11627/23
ADD 1

REGOLAMENTO DELEGATO (UE) .../... DELLA COMMISSIONE

che rettifica i regolamenti delegati (UE) n. 626/2011, (UE) 2019/2015, (UE) 2019/2016 e (UE) 2019/2018 per quanto riguarda i requisiti di etichettatura energetica per i condizionatori d'aria, le sorgenti luminose, gli apparecchi di refrigerazione e gli apparecchi di refrigerazione con funzione di vendita diretta

ALLEGATO 1

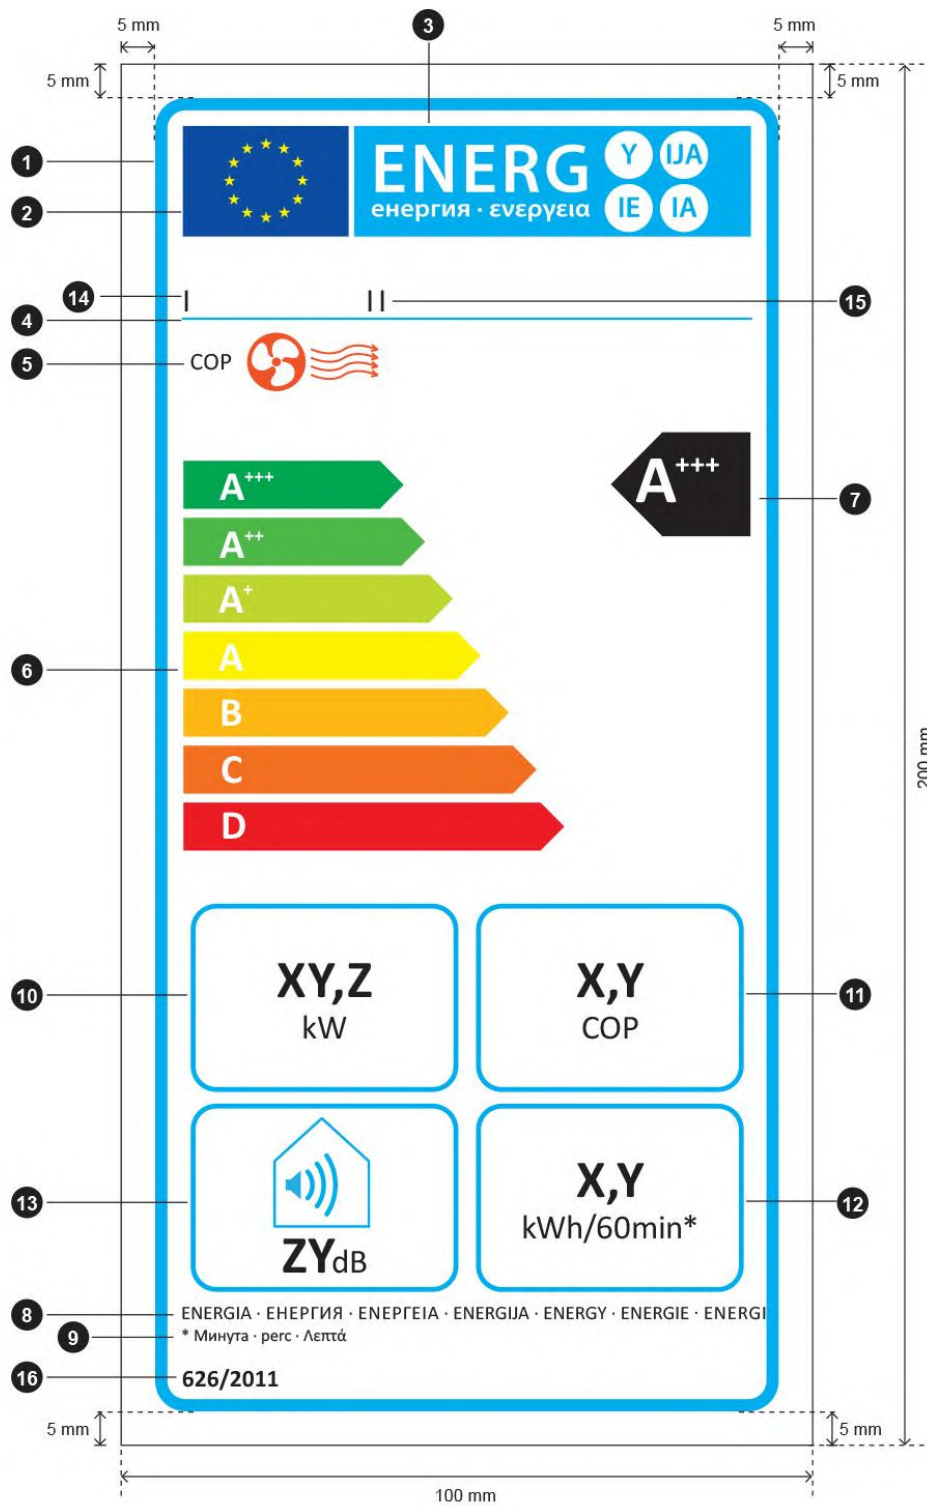
(11) sostituire l'immagine della sezione 5.5 con l'immagine seguente:
